Mediante la presente, vengo a ingresar a vuestro servicio "Ord. DGA N°395, de fecha 14 de julio de 2026.", correspondiente a Se pronuncia sobre los recursos de reclamación interpuestos en contra de la R.E. 20260100116/2026 atinente a la DIA del proyecto "Modificación de Proyecto Continuidad Operacional Cerro Colorado mediante la incorporación de plataformas de prospección para sondajes mineros, estudios geotécnicos e hidrogeológicos y calicatas" cuyo proponente es Compañía Minera Cerro Colorado Ltda..

ANT.: OF. ORD. SEA N°202699102545 de fecha 18 de junio de 2026 que solicita informe a partir de los recursos de reclamación interpuestos en contra de la R.E. 20260100116/2026 atingente a la DIA del proyecto "Modificación de Proyecto Continuidad Operacional Cerro Colorado mediante la incorporación de plataformas de prospección para sondajes mineros, estudios geotécnicos e hidrogeológicos y calicatas" cuyo proponente es Compañía Minera Cerro Colorado Ltda.

MAT.: Se pronuncia sobre los recursos de reclamación señalados en el Ant.

DE: DIRECCIÓN GENERAL DE AGUAS (S)

Figura 3: Área de Caracterización hidrológica del Proyecto y límites de la CIAP.

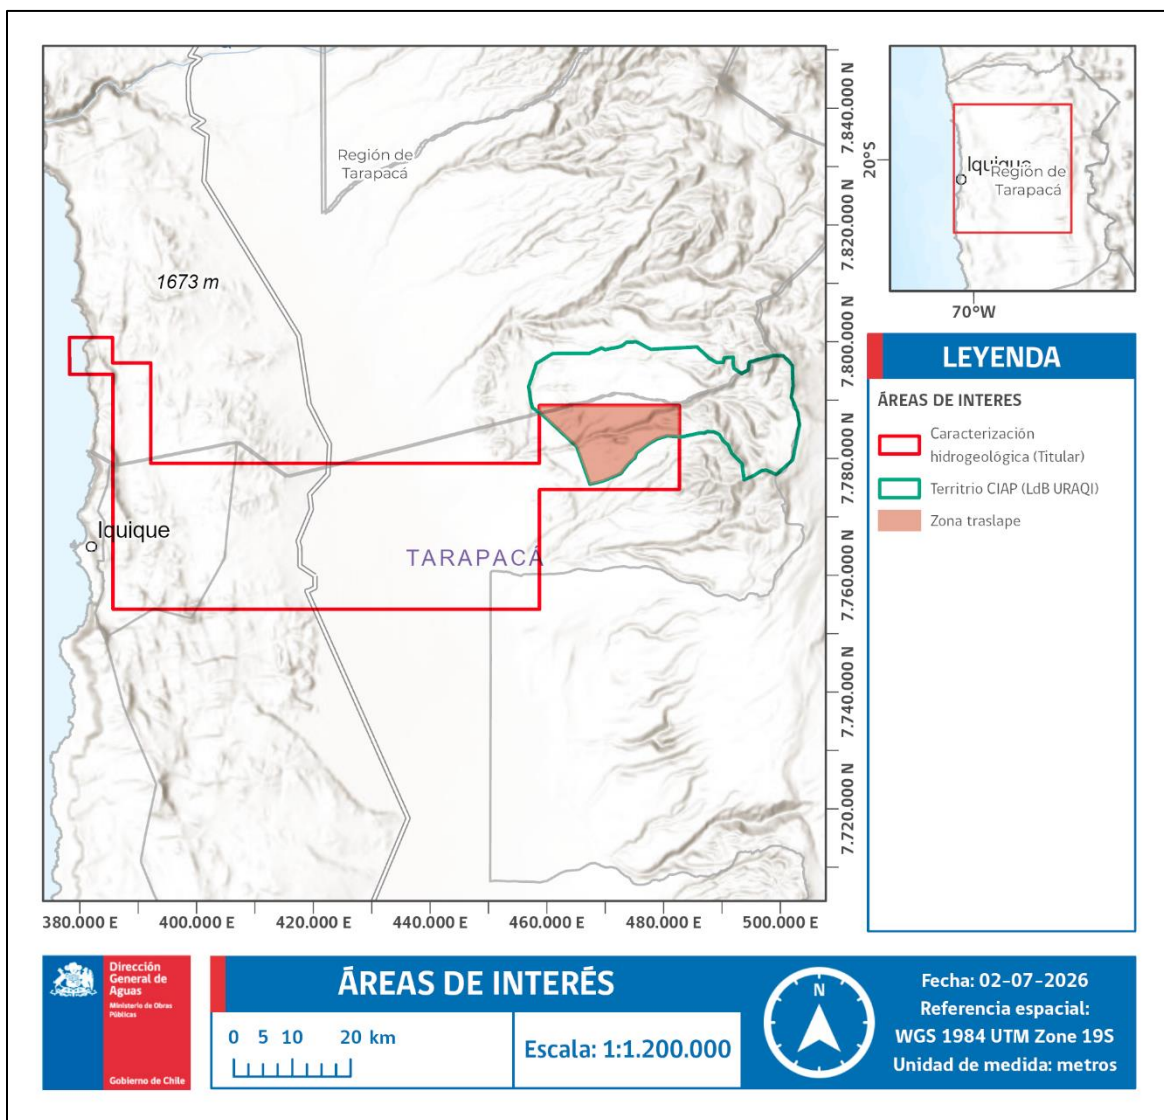
Por otro lado, de la revisión de la Línea de Base URAQI, se desprende que el recurso hídrico superficial en él descrito se restringe a los límites del “Territorio CIAP” que muestra en su Figura N° 1, en verde, área que se traslapa parcialmente en su borde suroccidental con el Área de Caracterización utilizada por el Titular en su Línea de base según se muestra en la Figura 3.

Cabe señalar que dentro de la zona de traslape que se muestra en la Figura 3 se circunscriben gran parte de las obras existentes y proyectadas, en particular, aquella que se proyecta realizar en el "Sector Precordillera" bajo denominación del Titular del Proyecto, según se muestra en la Figura 4.

Figura 4: Detalle de las obras existentes y Proyectadas en la zona de traslape.
Fuente: Elaboración propia en base a LdB URAQI y Anexo 2.10 de la DIA y 1.17 de la Adenda.

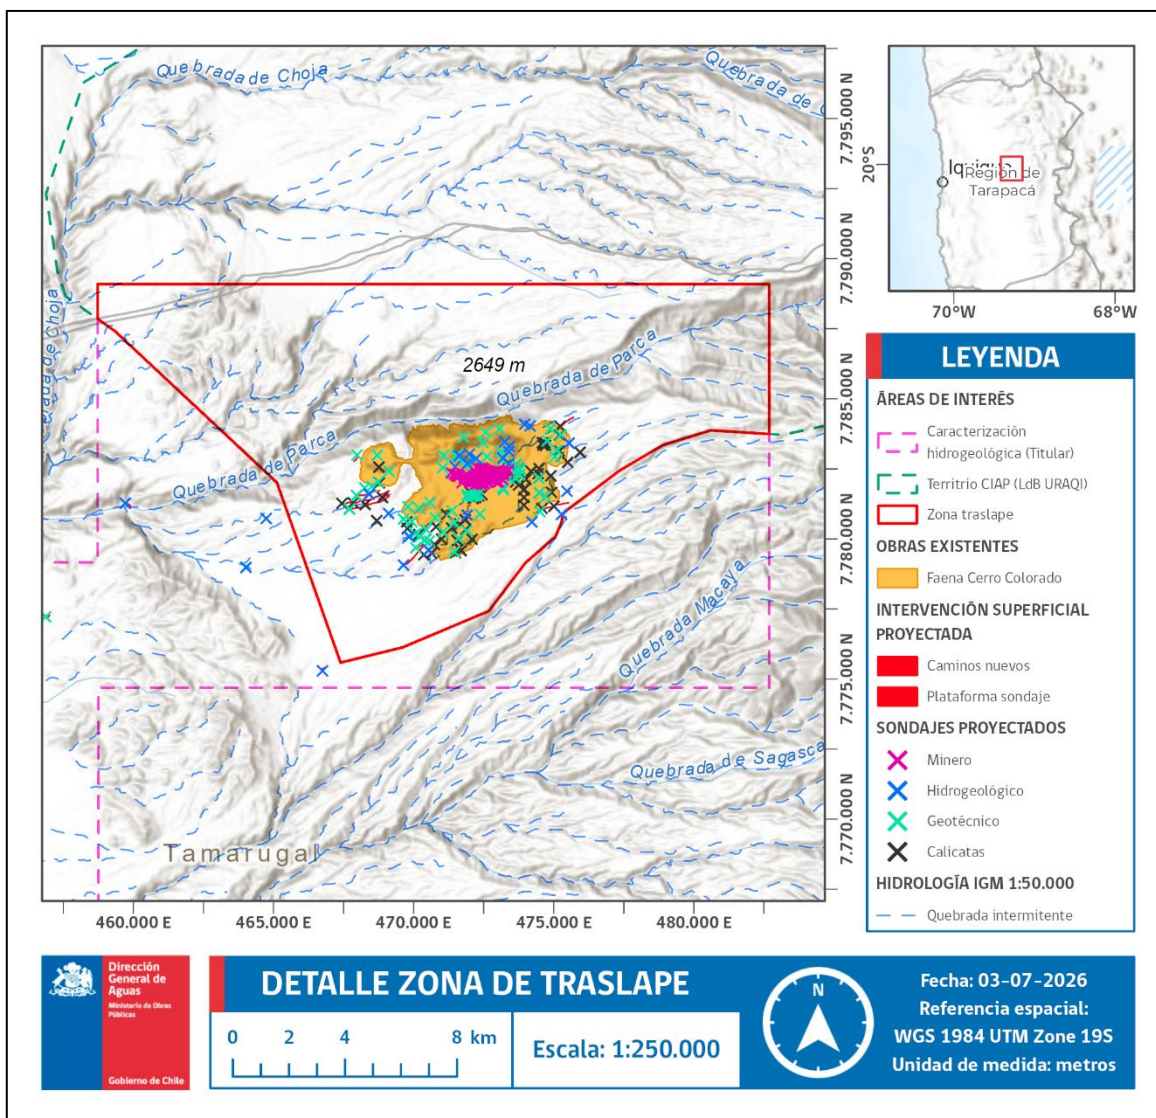
En relación con lo expuesto, cabe mencionar que la naturaleza de las intervenciones proyectadas pueden entenderse esencialmente en dos tipos: la primera, corresponde al cambio en las propiedades de la cobertura superficial del suelo asociado a la habilitación de nuevos caminos y plataformas de sondaje; y la segunda, se asocia a las perforaciones propiamente tal, donde se incluyen sondajes mineros, hidrogeológicos, geotécnicos y calicatas, siendo estas últimas obras con un alcance subterráneo muchísimo más acotado.

Del ejercicio de lo anterior, se reconoce que en la Línea de Base URAQI se incluye, dentro del Área de Traslape que se muestra en la Figura 4, algunos *“ríos y quebradas”* no reconocidas por el Titular, las cuales, a su vez, tampoco se identifican en las fuentes que este Servicio considera como estándar de revisión de acuerdo con la R.E. DGA N°2920/2025 que actualiza la R.E. DGA N°2116/2024, esto es, *“Cartografía IGM, documentación técnica generada por la Dirección General de Aguas en estudios o documentos oficiales, Planes Maestros de Aguas Lluvia, u otro Antecedente Oficial de Gestión Territorial”* (Figura 6); verificándose además que ninguna de estas quebradas se emplazaría en una zona donde se considere realizar obras de intervención superficial asociadas al Proyecto aprobado, sean estas perforaciones, modificaciones de la capa edafológica/rocosa superficial y/o acciones relacionadas con su construcción, operación y/o cierre.

Figura 5: Detalle de las obras de modificación de Cauce dentro del Territorio CIAP.

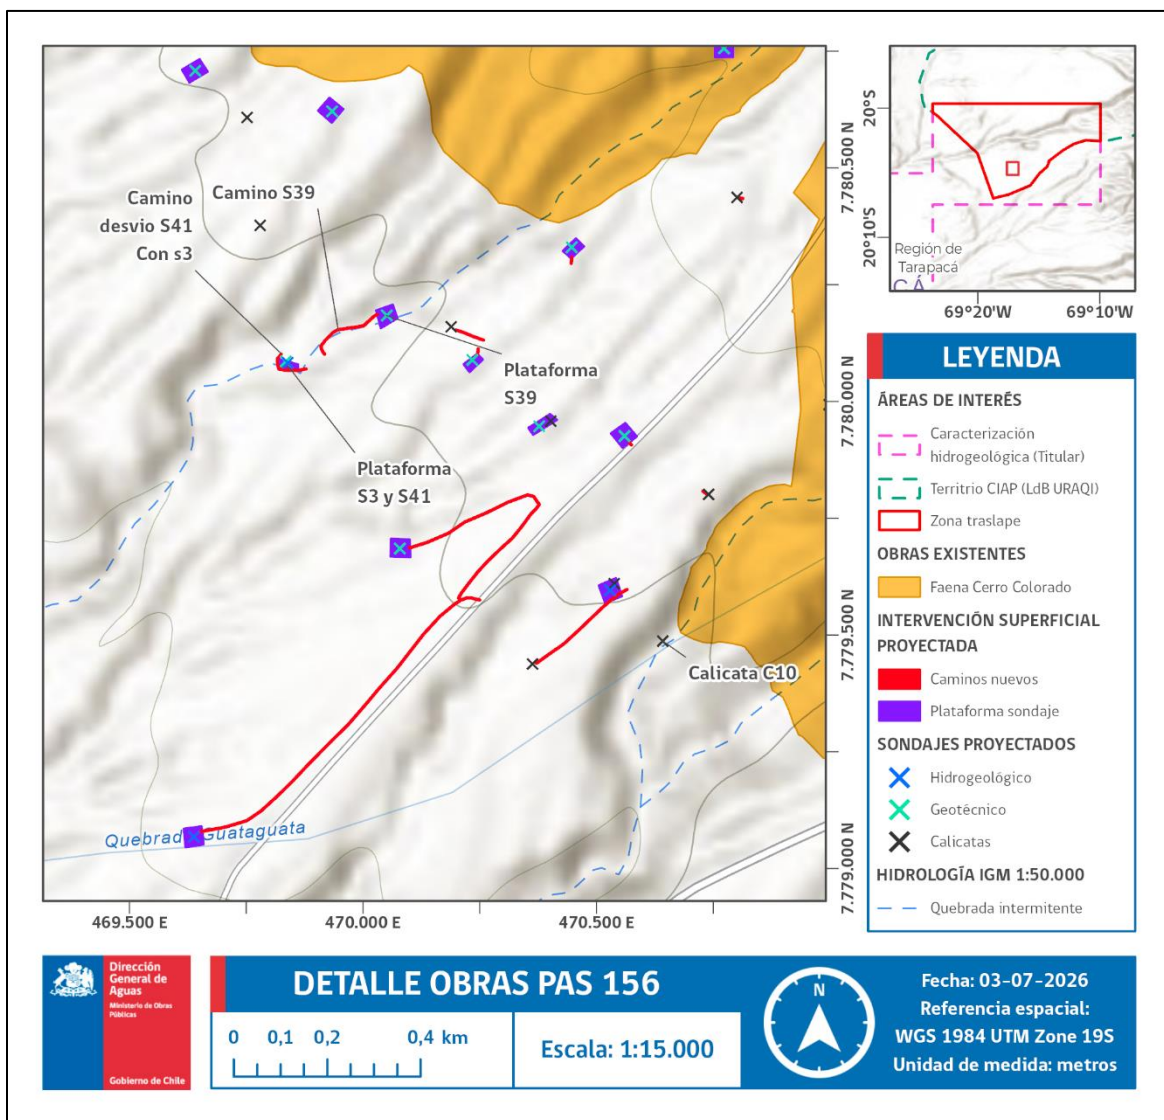
De las obras proyectadas que, por su naturaleza y ubicación, califican como de modificación de cauce de conformidad con los artículos 41 y 171 del Código de Aguas y, por lo tanto, afectas a la presentación de los contenidos ambientales del PAS 156 de competencia DGA, se reconoce que no todas ellas se encuentran dentro de los límites del territorio de la CIAP, siendo así de interés para el presente análisis las que se detallan en la Tabla 2 y que se muestran en la Figura 5.

Revisadas, además, todas y cada una de las demás partes del Proyecto, no se han identificado obras cuyo emplazamiento, método de construcción, operación y/o cierre pueda comprometer el recurso hídrico superficial adicionales a los ya descritos, resultando así suficiente lo presentado por el Titular en cuando a obras de modificación de cauce.

Luego de revisados los antecedentes ambientales contenidos en los Anexos 3.4 y 3.5 de la DIA y en consideración de los contenidos ambientales que resultan exigibles durante la tramitación de los permisos por las referidas obras, esto según la Guía PAS 156 (SEA, 2014), este Servicio confirma que el Titular presentó debidamente en la DIA la información requerida, por tanto, se constata su cumplimiento de este requisito ambiental, concordando de este modo con la así justificada ausencia de observaciones realizadas por la Dirección Regional de Aguas de la Región de Tarapacá en materia de Permisos Ambientales Sectoriales por obras de modificación de cauce lo que conllevó a su vez a que en el Certificado N° 20260101722 el SEA certificara que "el *Permiso Ambiental Sectorial (PAS) mixto N° 156 Permiso para efectuar modificaciones de cauce fue tramitado y cumple con los contenidos ambientales dentro del marco del SEIA*".

Figura 7: Ubicación de la Quebrada de Panaya y obras proyectadas en la zona de traslape.
Fuente: Elaboración propia en base a LdB URAQI, Anexo 2.11 de la DIA y 1.17 de la Adenda. La Quebrada de Panaya es referida como “Quebrada de Panoya” en la base de datos de ESRI.

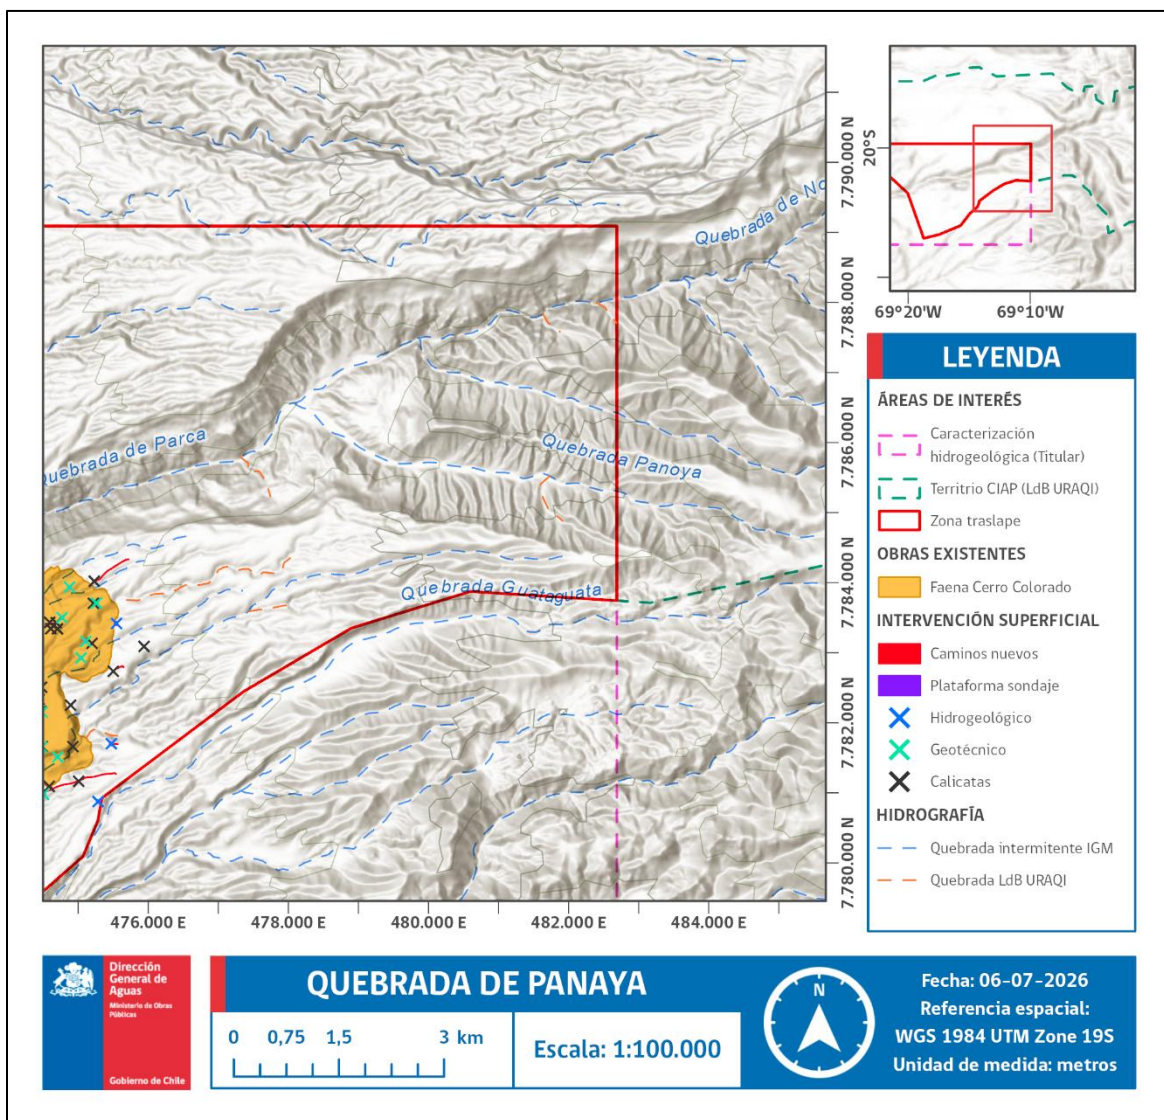
Así también, de la revisión de la Línea de Base URAQI, se desprende que el recurso hídrico subterráneo en él descrito en relación con el desarrollo de la CIAP se circunscribe, en sentido amplio, a los límites del Acuífero de la Pampa del Tamarugal, dentro del cual se nombra de forma específica una captación emplazada en la Quebrada de Panaya (pg. 185 de la LdB URAQI) sin datos ni cartografía de ubicación específica. Sin perjuicio de lo anterior, dicha quebrada se ha reconocido como parte de la red de drenaje que se desarrolla al nororiente de la Faena Cerro Colorado, parcialmente dentro de la zona de traslape que se muestra en la Figura 3 y aguas arriba de las intervenciones que considera el Proyecto (Figura 7).

Ahora bien, dada la ubicación de los elementos hidrogeológicos específicamente identificados por la reclamante y/o en la Línea de Base URAQI, a saber, acuífero Pampa del Tamarugal y Captación en la Quebrada Panoya, de acuerdo con el proceder considerado para la construcción, operación y cierre de las obras bajo condiciones normales (fuera de alguna situación de contingencia y/o emergencia), los antecedentes serían suficientes para asegurar que:
